## Neubau der Grundschule Lorsch

### Totalunternehmerleistungen

#### Fragenkatalog (Rev. 3)

Status: 05.11.2024

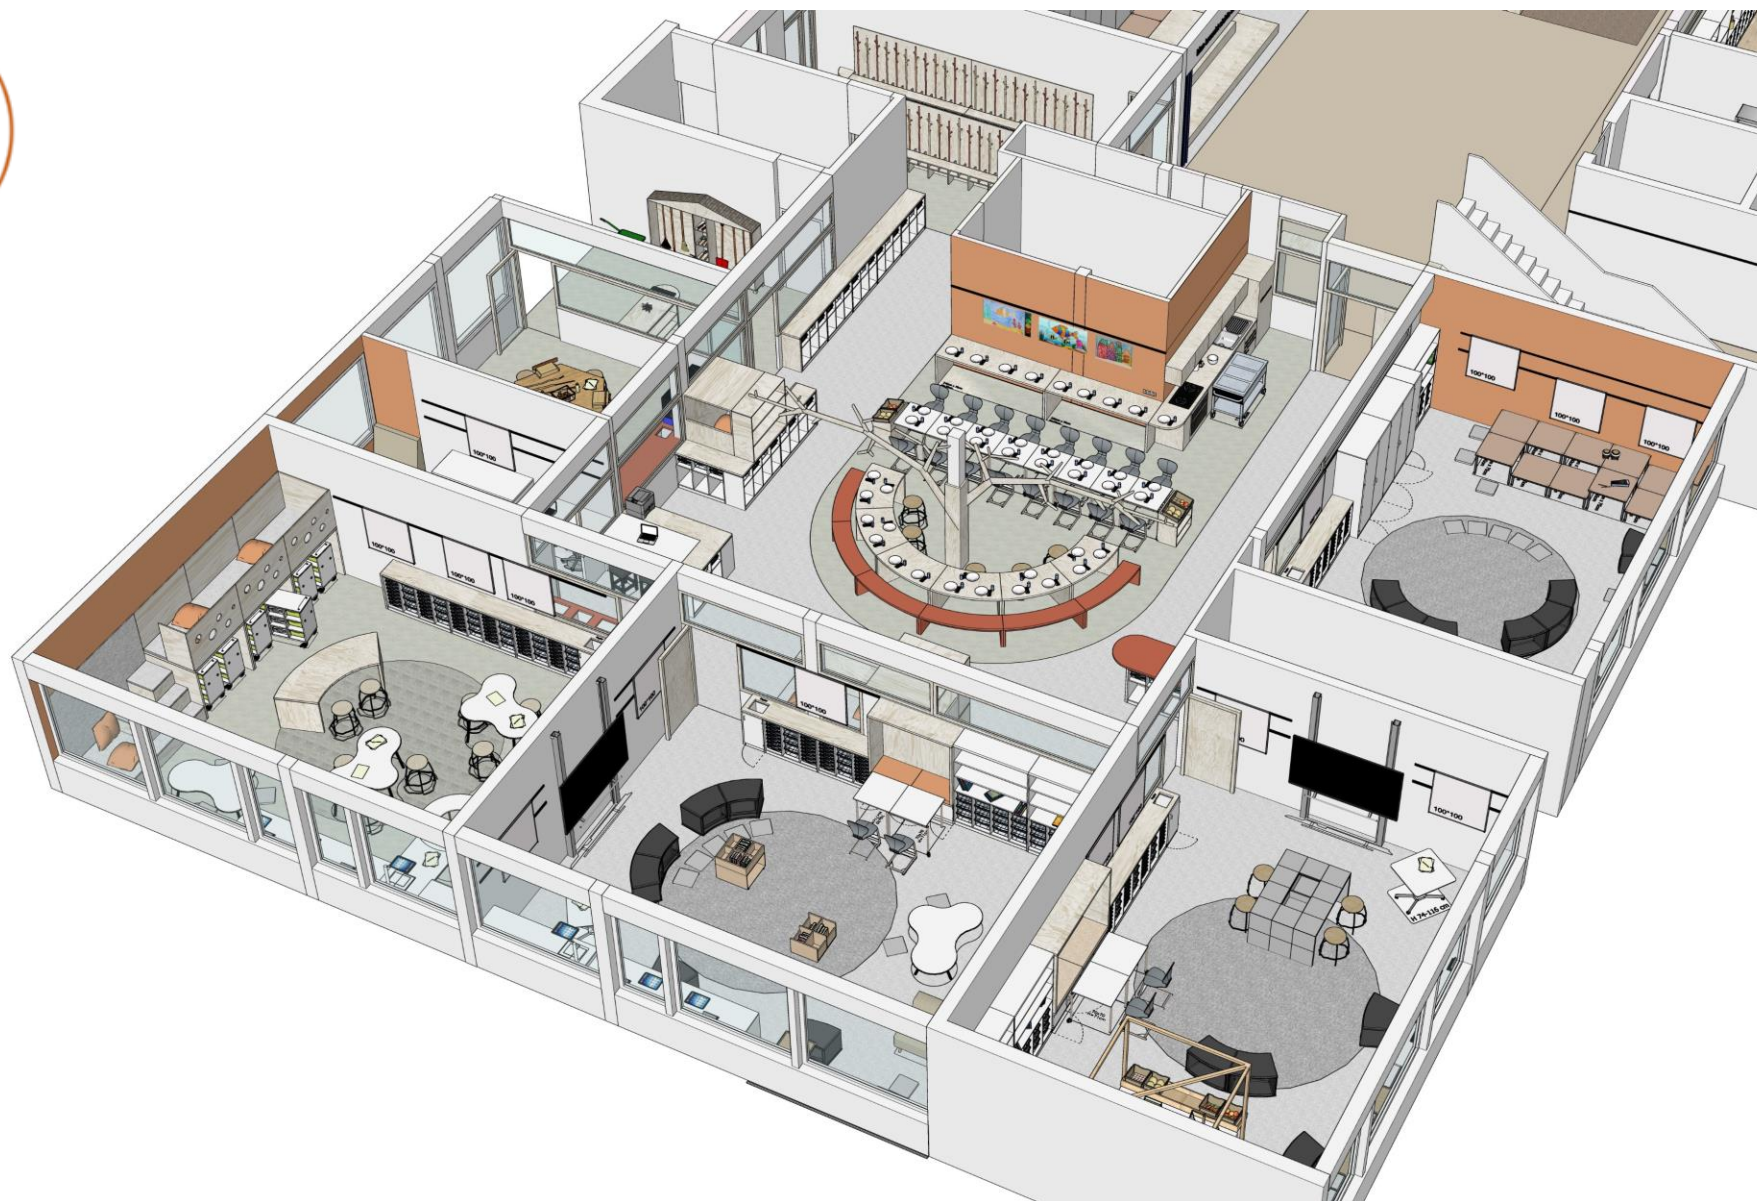
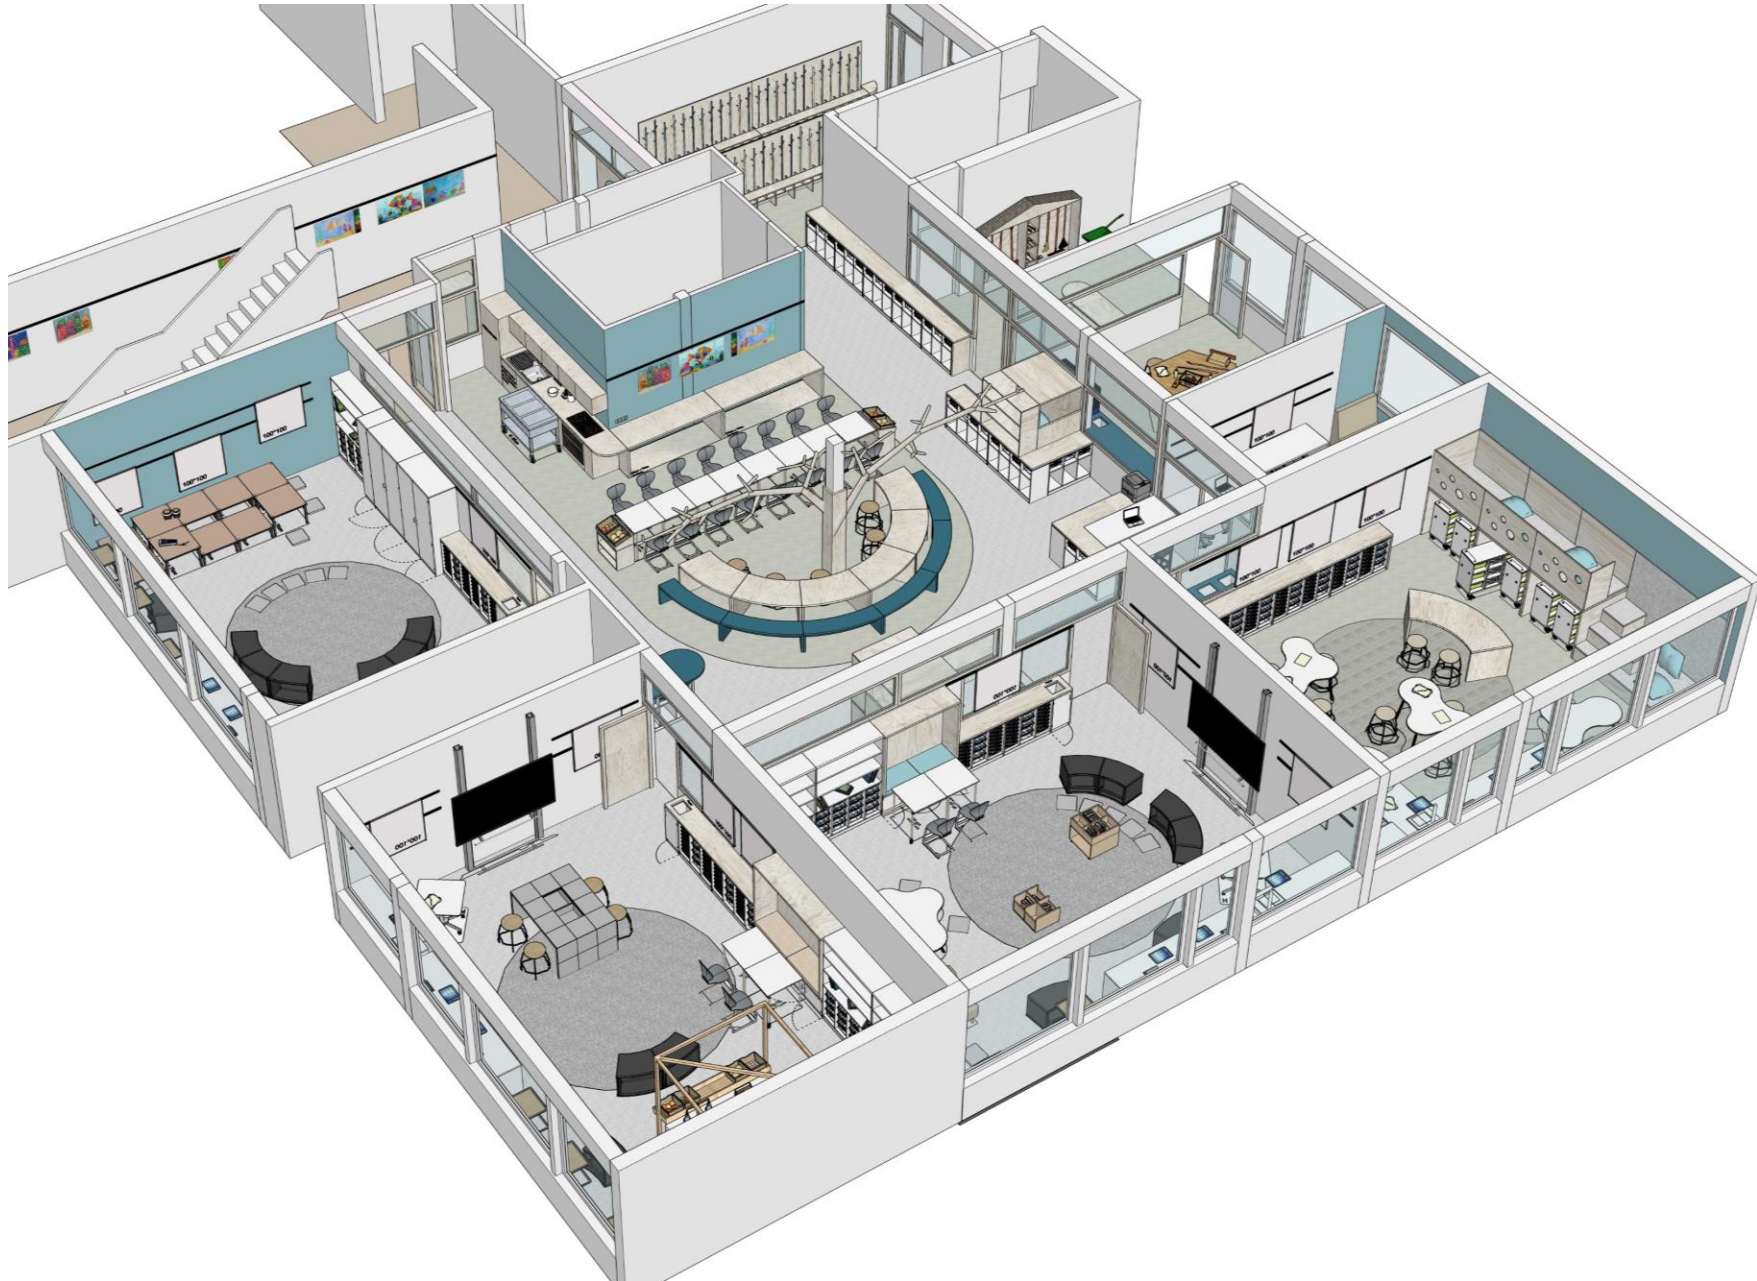
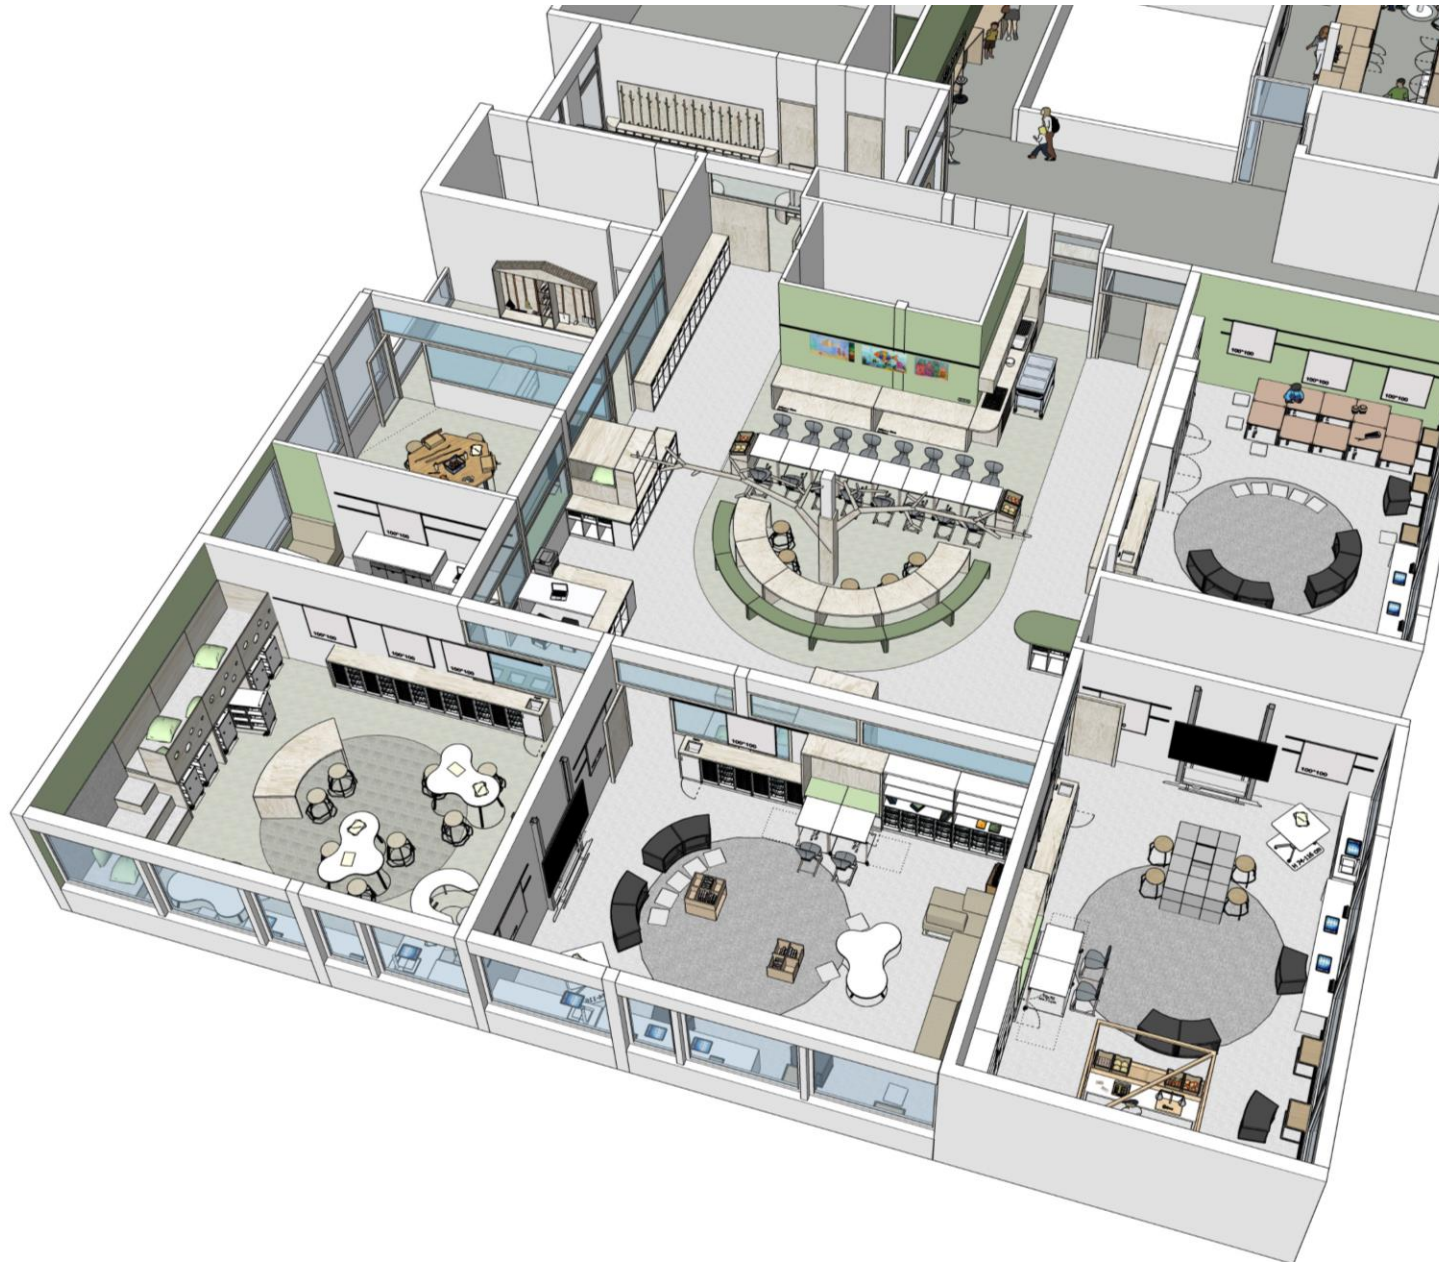
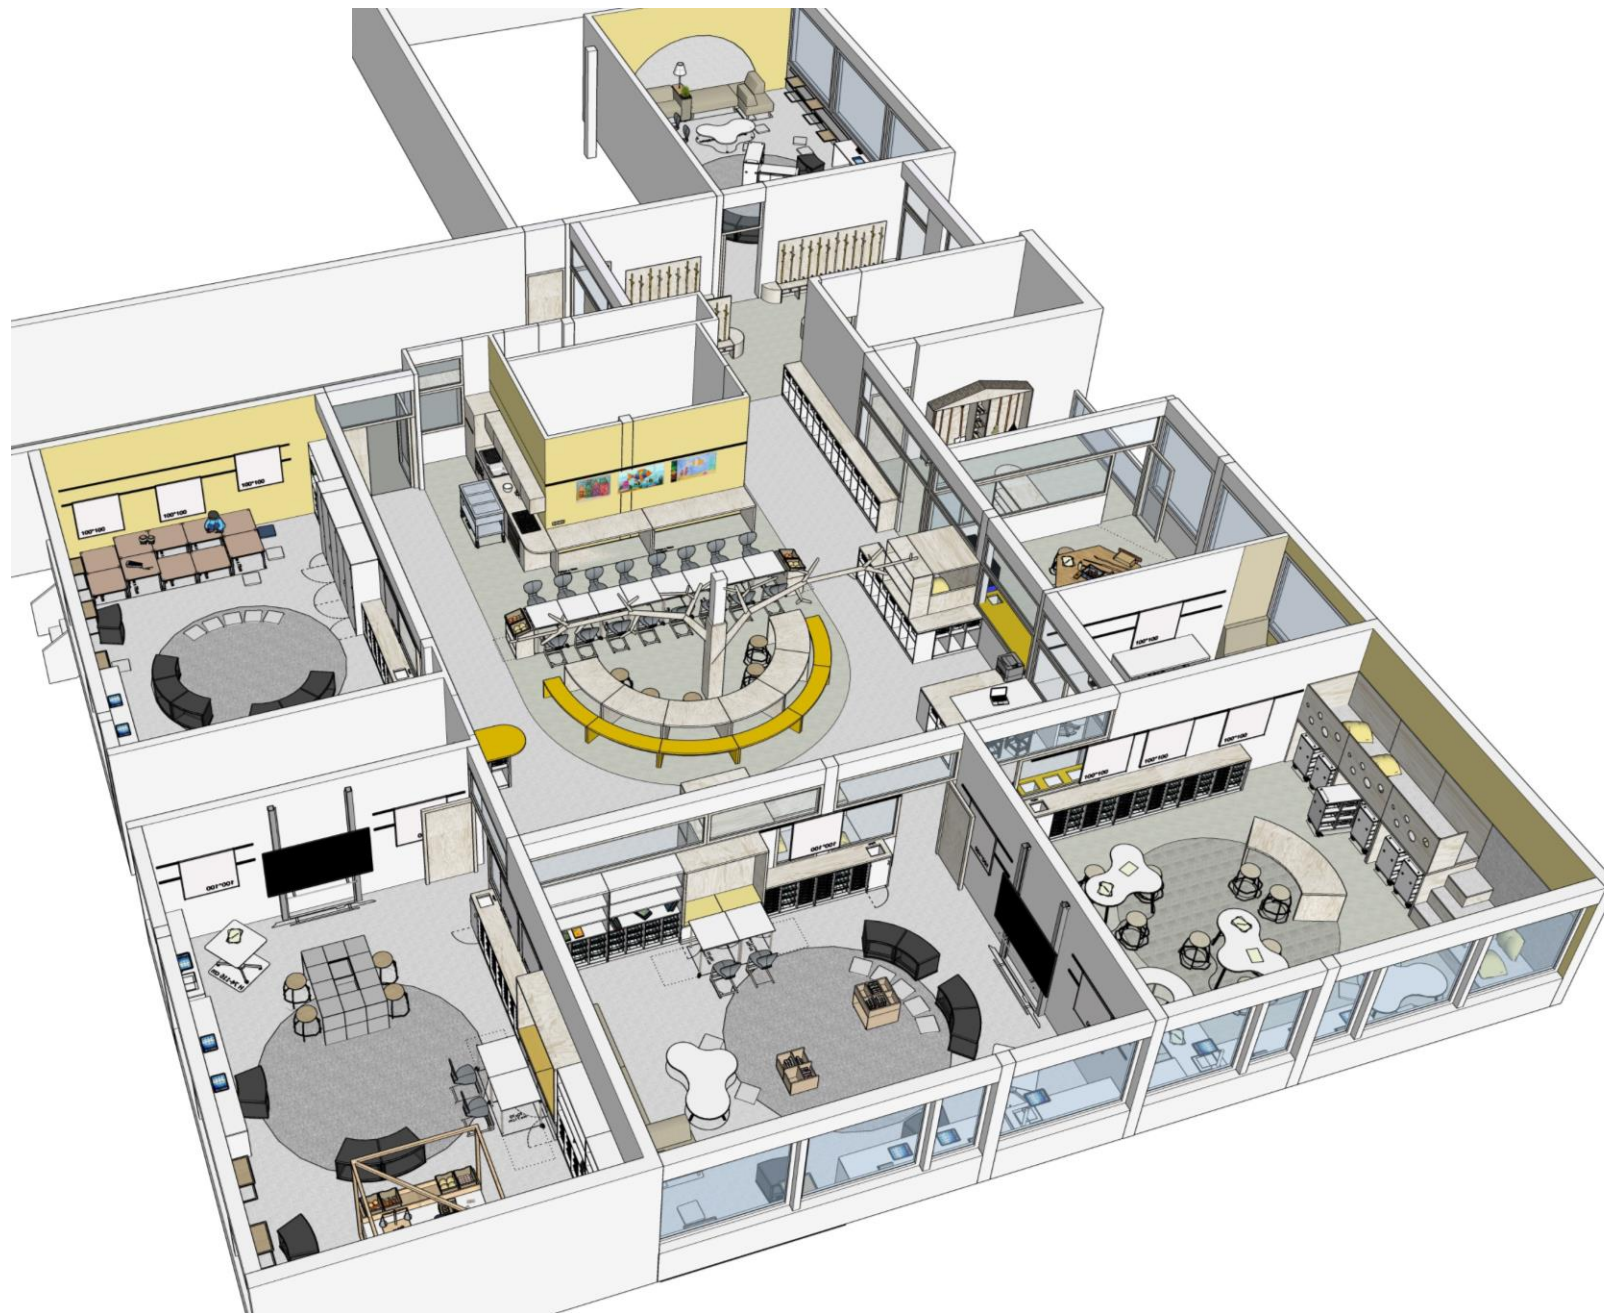
| Nr. | Frage                                                                                  | Antwort                                                                                                                                                                                                                                                                                                                                                                                                                                                                                             | Datum      |
|-----|----------------------------------------------------------------------------------------|-----------------------------------------------------------------------------------------------------------------------------------------------------------------------------------------------------------------------------------------------------------------------------------------------------------------------------------------------------------------------------------------------------------------------------------------------------------------------------------------------------|------------|
| 20  | Zu Punkt 12.6 FLB:<br>Wie sieht das „Corporate Design“ des Kreis Bergstraße aus?       | <p>Mit dem Corporate Design sind Farbgestaltungen der Schulzweige der Schule + Gebäudewirtschaft Eigenbetrieb des Kreises Bergstraße gemeint. Qualitative Angaben von Oberflächen, Bauteilen und Einbauten sind in der FLB beschrieben.</p> <p>Für die Schule wurde ein Farbkonzept erarbeitet, welches umgesetzt werden soll. Im Anhang finden Sie Skizzen die farbliche Akzente bspw. in den Lernwohnungen darstellen. Finale Festlegung von Farben erfolgt in LPH 3 im Zuge der Bemusterung.</p> | 05.11.2024 |
